**OGGETTO: [ID_VIP: 2291] - Verifica di ottemperanza alle prescrizioni di cui al
DEC/VIA/309 del 06/04/2006 ai sensi e per gli effetti dell'art. 28 del
D.Lgs. 152/2006 e ss.mm.ii. - Progetto esecutivo S.S. 268 "del
Vesuvio" lavori di costruzione del terzo tronco compreso lo svincolo
di Angri (SA).
DETERMINA DIRETTORIALE.**

Parere n. 1321 del 02 agosto 2013

Progetto	Verifica di Ottemperanza S.S. 268 "del Vesuvio" lavori di costruzione del III tronco compreso lo svincolo di Angri (Sa). Prescrizioni di cui al DEC/DSA/2006/00309, del 06.04.2006
Proponente	Anas SpA

DETTAGLIO AREA MARGINALE CAPPING - Scala 1:100

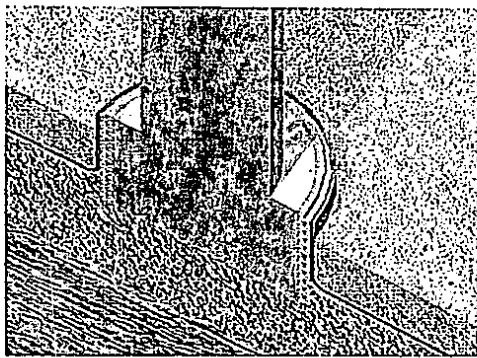
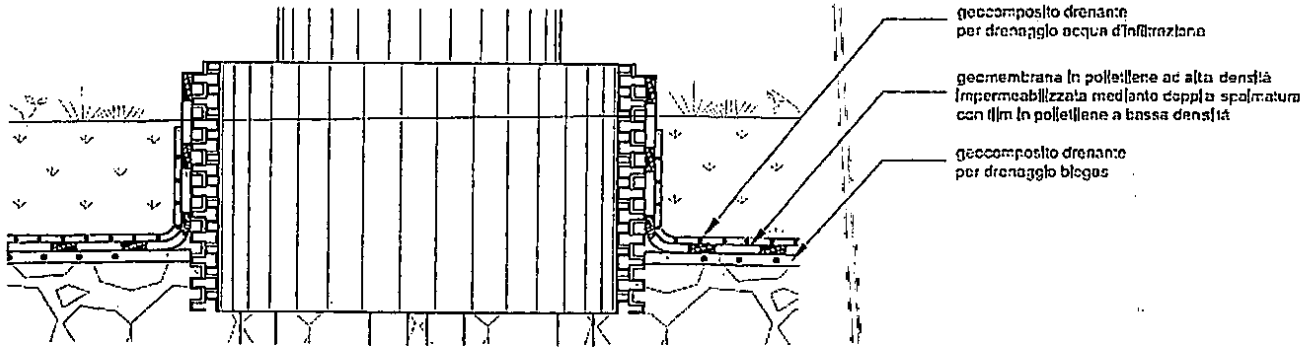
PRESO ATTO che la prescrizione si riferisce alla soluzione proposta nel progetto definitivo, in cui le pile dei viadotti vengono costituite direttamente dal palo che funge anche da opera di fondazione, e che l'esecuzione di tali opere avviene attraverso operazioni di trivellazione, con conseguente produzione di materiale da scavo e potenziale pericolo di contaminazione della falda;

CONSIDERATO che nel progetto esecutivo il Proponente ha deciso di cambiare tecnica, ed in particolare la soluzione scelta riguarda l'uso dei pali FDP (Full displacement pile) che vengono installati tramite rotazione e spinta, senza generare materiale da scavo;

VALUTATO che la soluzione tecnica adottata sia migliorativa rispetto alla precedente sia in termini di protezione della falda profonda da eventuali contaminazioni, dovute all'eventuale contatto con materiale inquinato o alla messa in comunicazione con la falda più superficiale, sia in termini di produzione di materiale escavato da smaltire;

VERIFICATO che è comunque prevista la realizzazione di barriere impermeabili realizzate con geomembrane in polietilene armato in prossimità delle pile dei viadotti, connesse a manicotti in materiale plastico inseriti alla base delle pile, costruiti in modo da garantire gli spostamenti della membrana rispetto alla pila stessa;

La prescrizione n.° 2 risulta pertanto OTTEMPERATA

Fig.4 – Bacino idrografico con sezione di chiusura "R3"

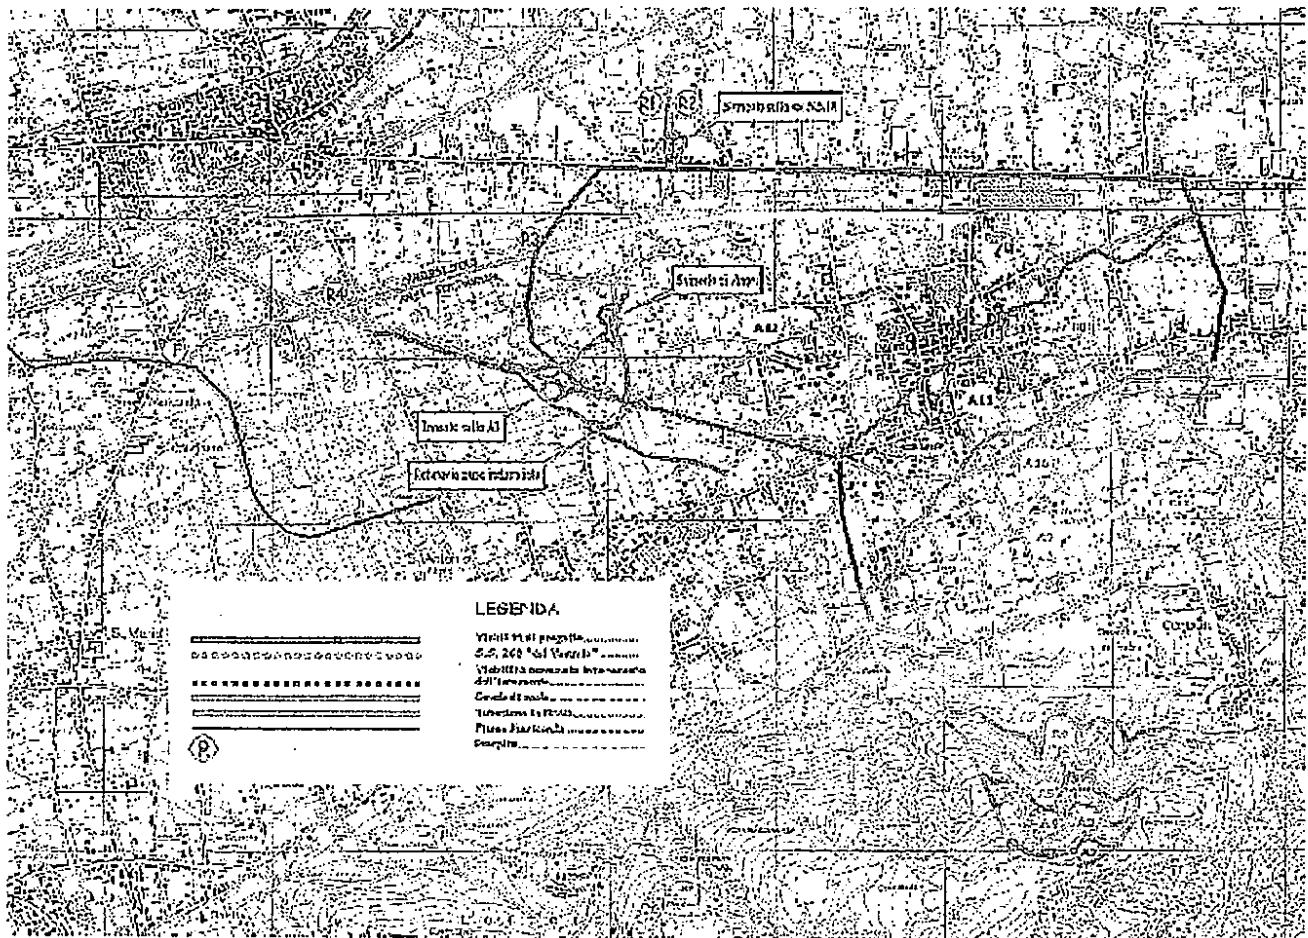
VERIFICATO che il progetto definitivo prevedeva due immissioni nel canale Angri - S. Tommaso, ovvero R3 e R4, mentre l'attuale progetto esecutivo prevede la sola immissione R3 nel canale e lo smaltimento dell'immissione R4 attraverso le reti idriche a servizio della viabilità esistente al contorno (come avviene

anche per R1 ed R2), come indicato nella Relazione Idraulica del progetto esecutivo elaborato CONA01_E1201_T00_ID00_IRD_RE02_B, e VALUTATO ciò un miglioramento;

CONSIDERATO, tuttavia, che la relazione idraulica sopra citata confronta le portate di piena del recapito R3 con le portate di capacità idraulica dell'Alveo Angrì S. Tommaso, da cui risulta che nello stato di fatto la sezione del canale risulta ancora insufficiente (3.454 mc/s contro i previsti 4.140 mc/s);

SI VALUTA l'attuale progetto esecutivo compatibile con il previsto futuro adeguamento dell'Alveo Angrì S. Tommaso, che l'Autorità di Bacino aveva già dichiarato idoneo a recepire l'afflusso di R3 ed R4 e che, a maggior ragione, risulterà idoneo ad accogliere il solo afflusso proveniente da R3;

La prescrizione n.º3 risulta pertanto OTTEMPERATA

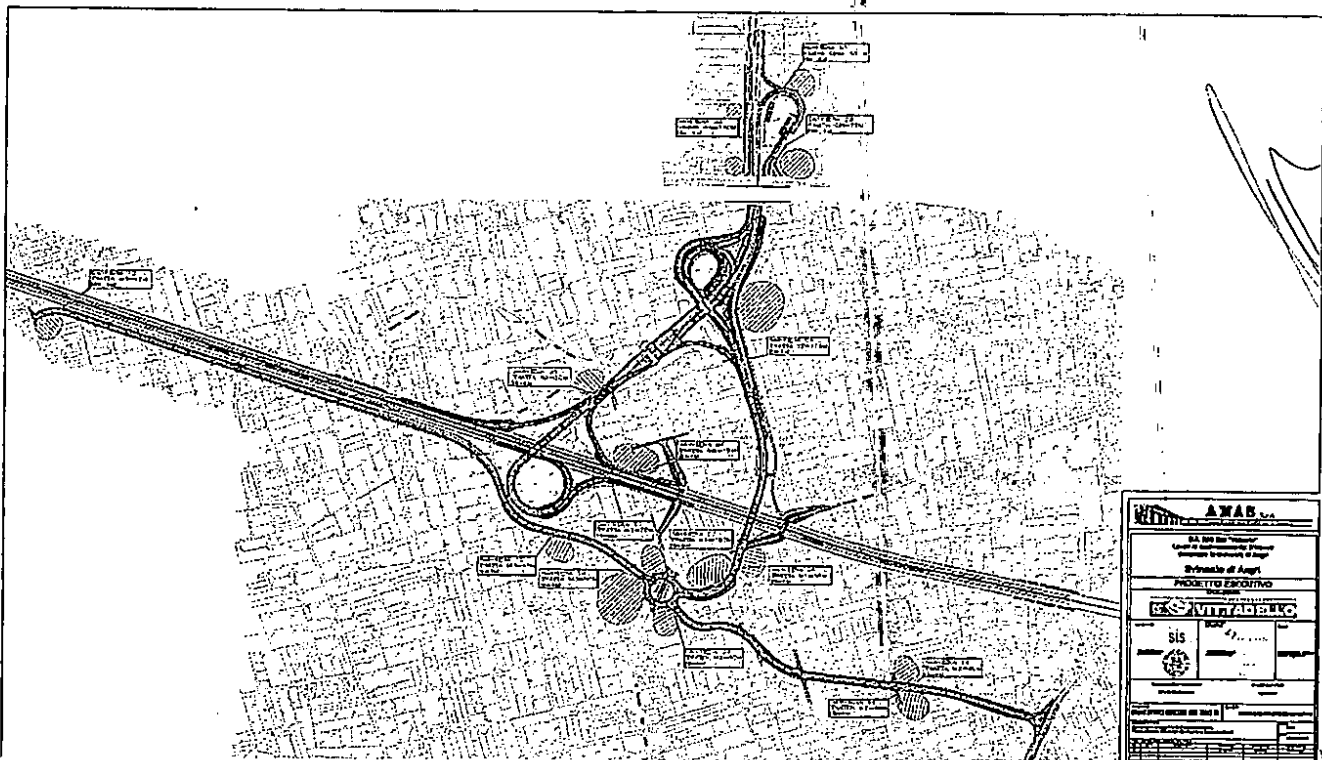
PRESO ATTO che il Proponente ha provveduto a predisporre un apposito studio atto a definire le misure di mitigazione da realizzare, ovvero uno "Studio d'inserimento paesaggis

e ambientale - opere a verde e barriere" e una "Relazione interventi inserimento paesaggistico ed ambientale";

CONSIDERATO che sono state predisposte alcune opere di mitigazione con opere a verde, ed in particolare:

- filare singolo, adottato prevalentemente a bordo rilevato, in corrispondenza delle rampe degli svincoli ed al margine di rotatorie, con funzione di mitigazione visiva dell'intervento e delimitazione dello spazio dell'opera, separandolo dagli spazi limitrofi;
- filare doppio, con funzione di barriera visiva, in affiancamento ai tratti in viadotto dell'area di esazione e delle rampe d'immissione ed uscita in direzione NA;
- impianti arborei ed arbustivi, con funzione di mitigazione visiva e integrazione e naturalizzazione delle aree intercluse e di aree marginali connesse ai raccordi con la viabilità locale;
- rivestimento barriere acustiche con rampicanti, con funzione di inserimento ambientale delle barriere stesse;

VALUTATO che il progetto prevede l'utilizzo di essenze autoctone, coerentemente con la funzione di inserimento paesaggistico e di naturalizzazione delle aree;

VALUTATO che le scelte operate dal Proponente hanno permesso di evitare una eccessiva frammentazione paesaggistica in tratti distinti;

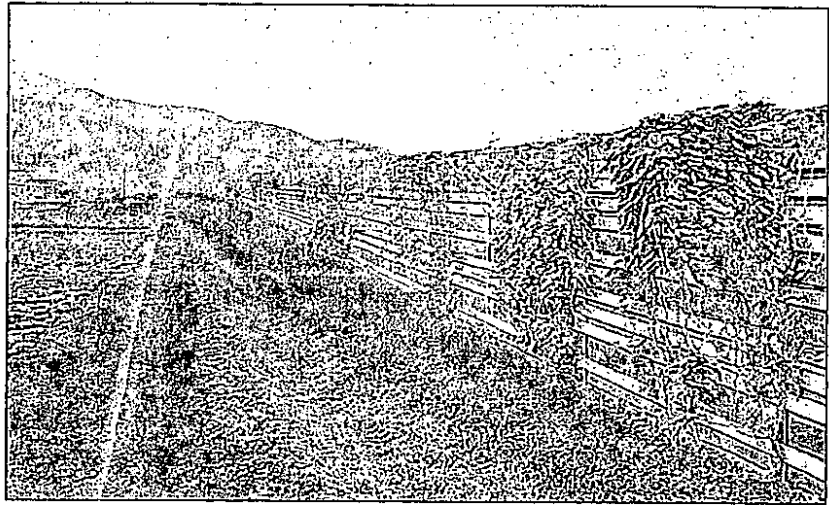
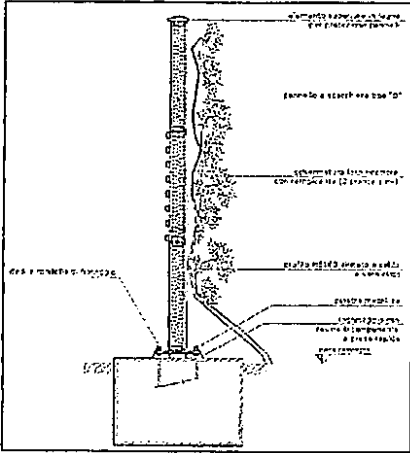
PRESO ATTO che è prevista la realizzazione di 15 barriere acustiche di altezza pari a 4 m, per un totale sviluppo lineare di 1373 m;

PRESO ATTO che nel progetto esecutivo l'originale barriera acustica di tipo Alumen previste nel progetto definitivo sono state sostituite dalle barriere acustiche in acciaio COR-TEN e VALUTATO che la scelta progettuale si adatti meglio al contesto territoriale in cui si inserisce, anche tramite l'adozione di elementi lineari in cotto;

CONSIDERATO che, ove opportuno, è prevista una ulteriore mitigazione visiva alla barriera, attraverso il rivestimento delle superfici con rampicanti;

La prescrizione n.° 4 risulta pertanto **OTTEMPERATA**
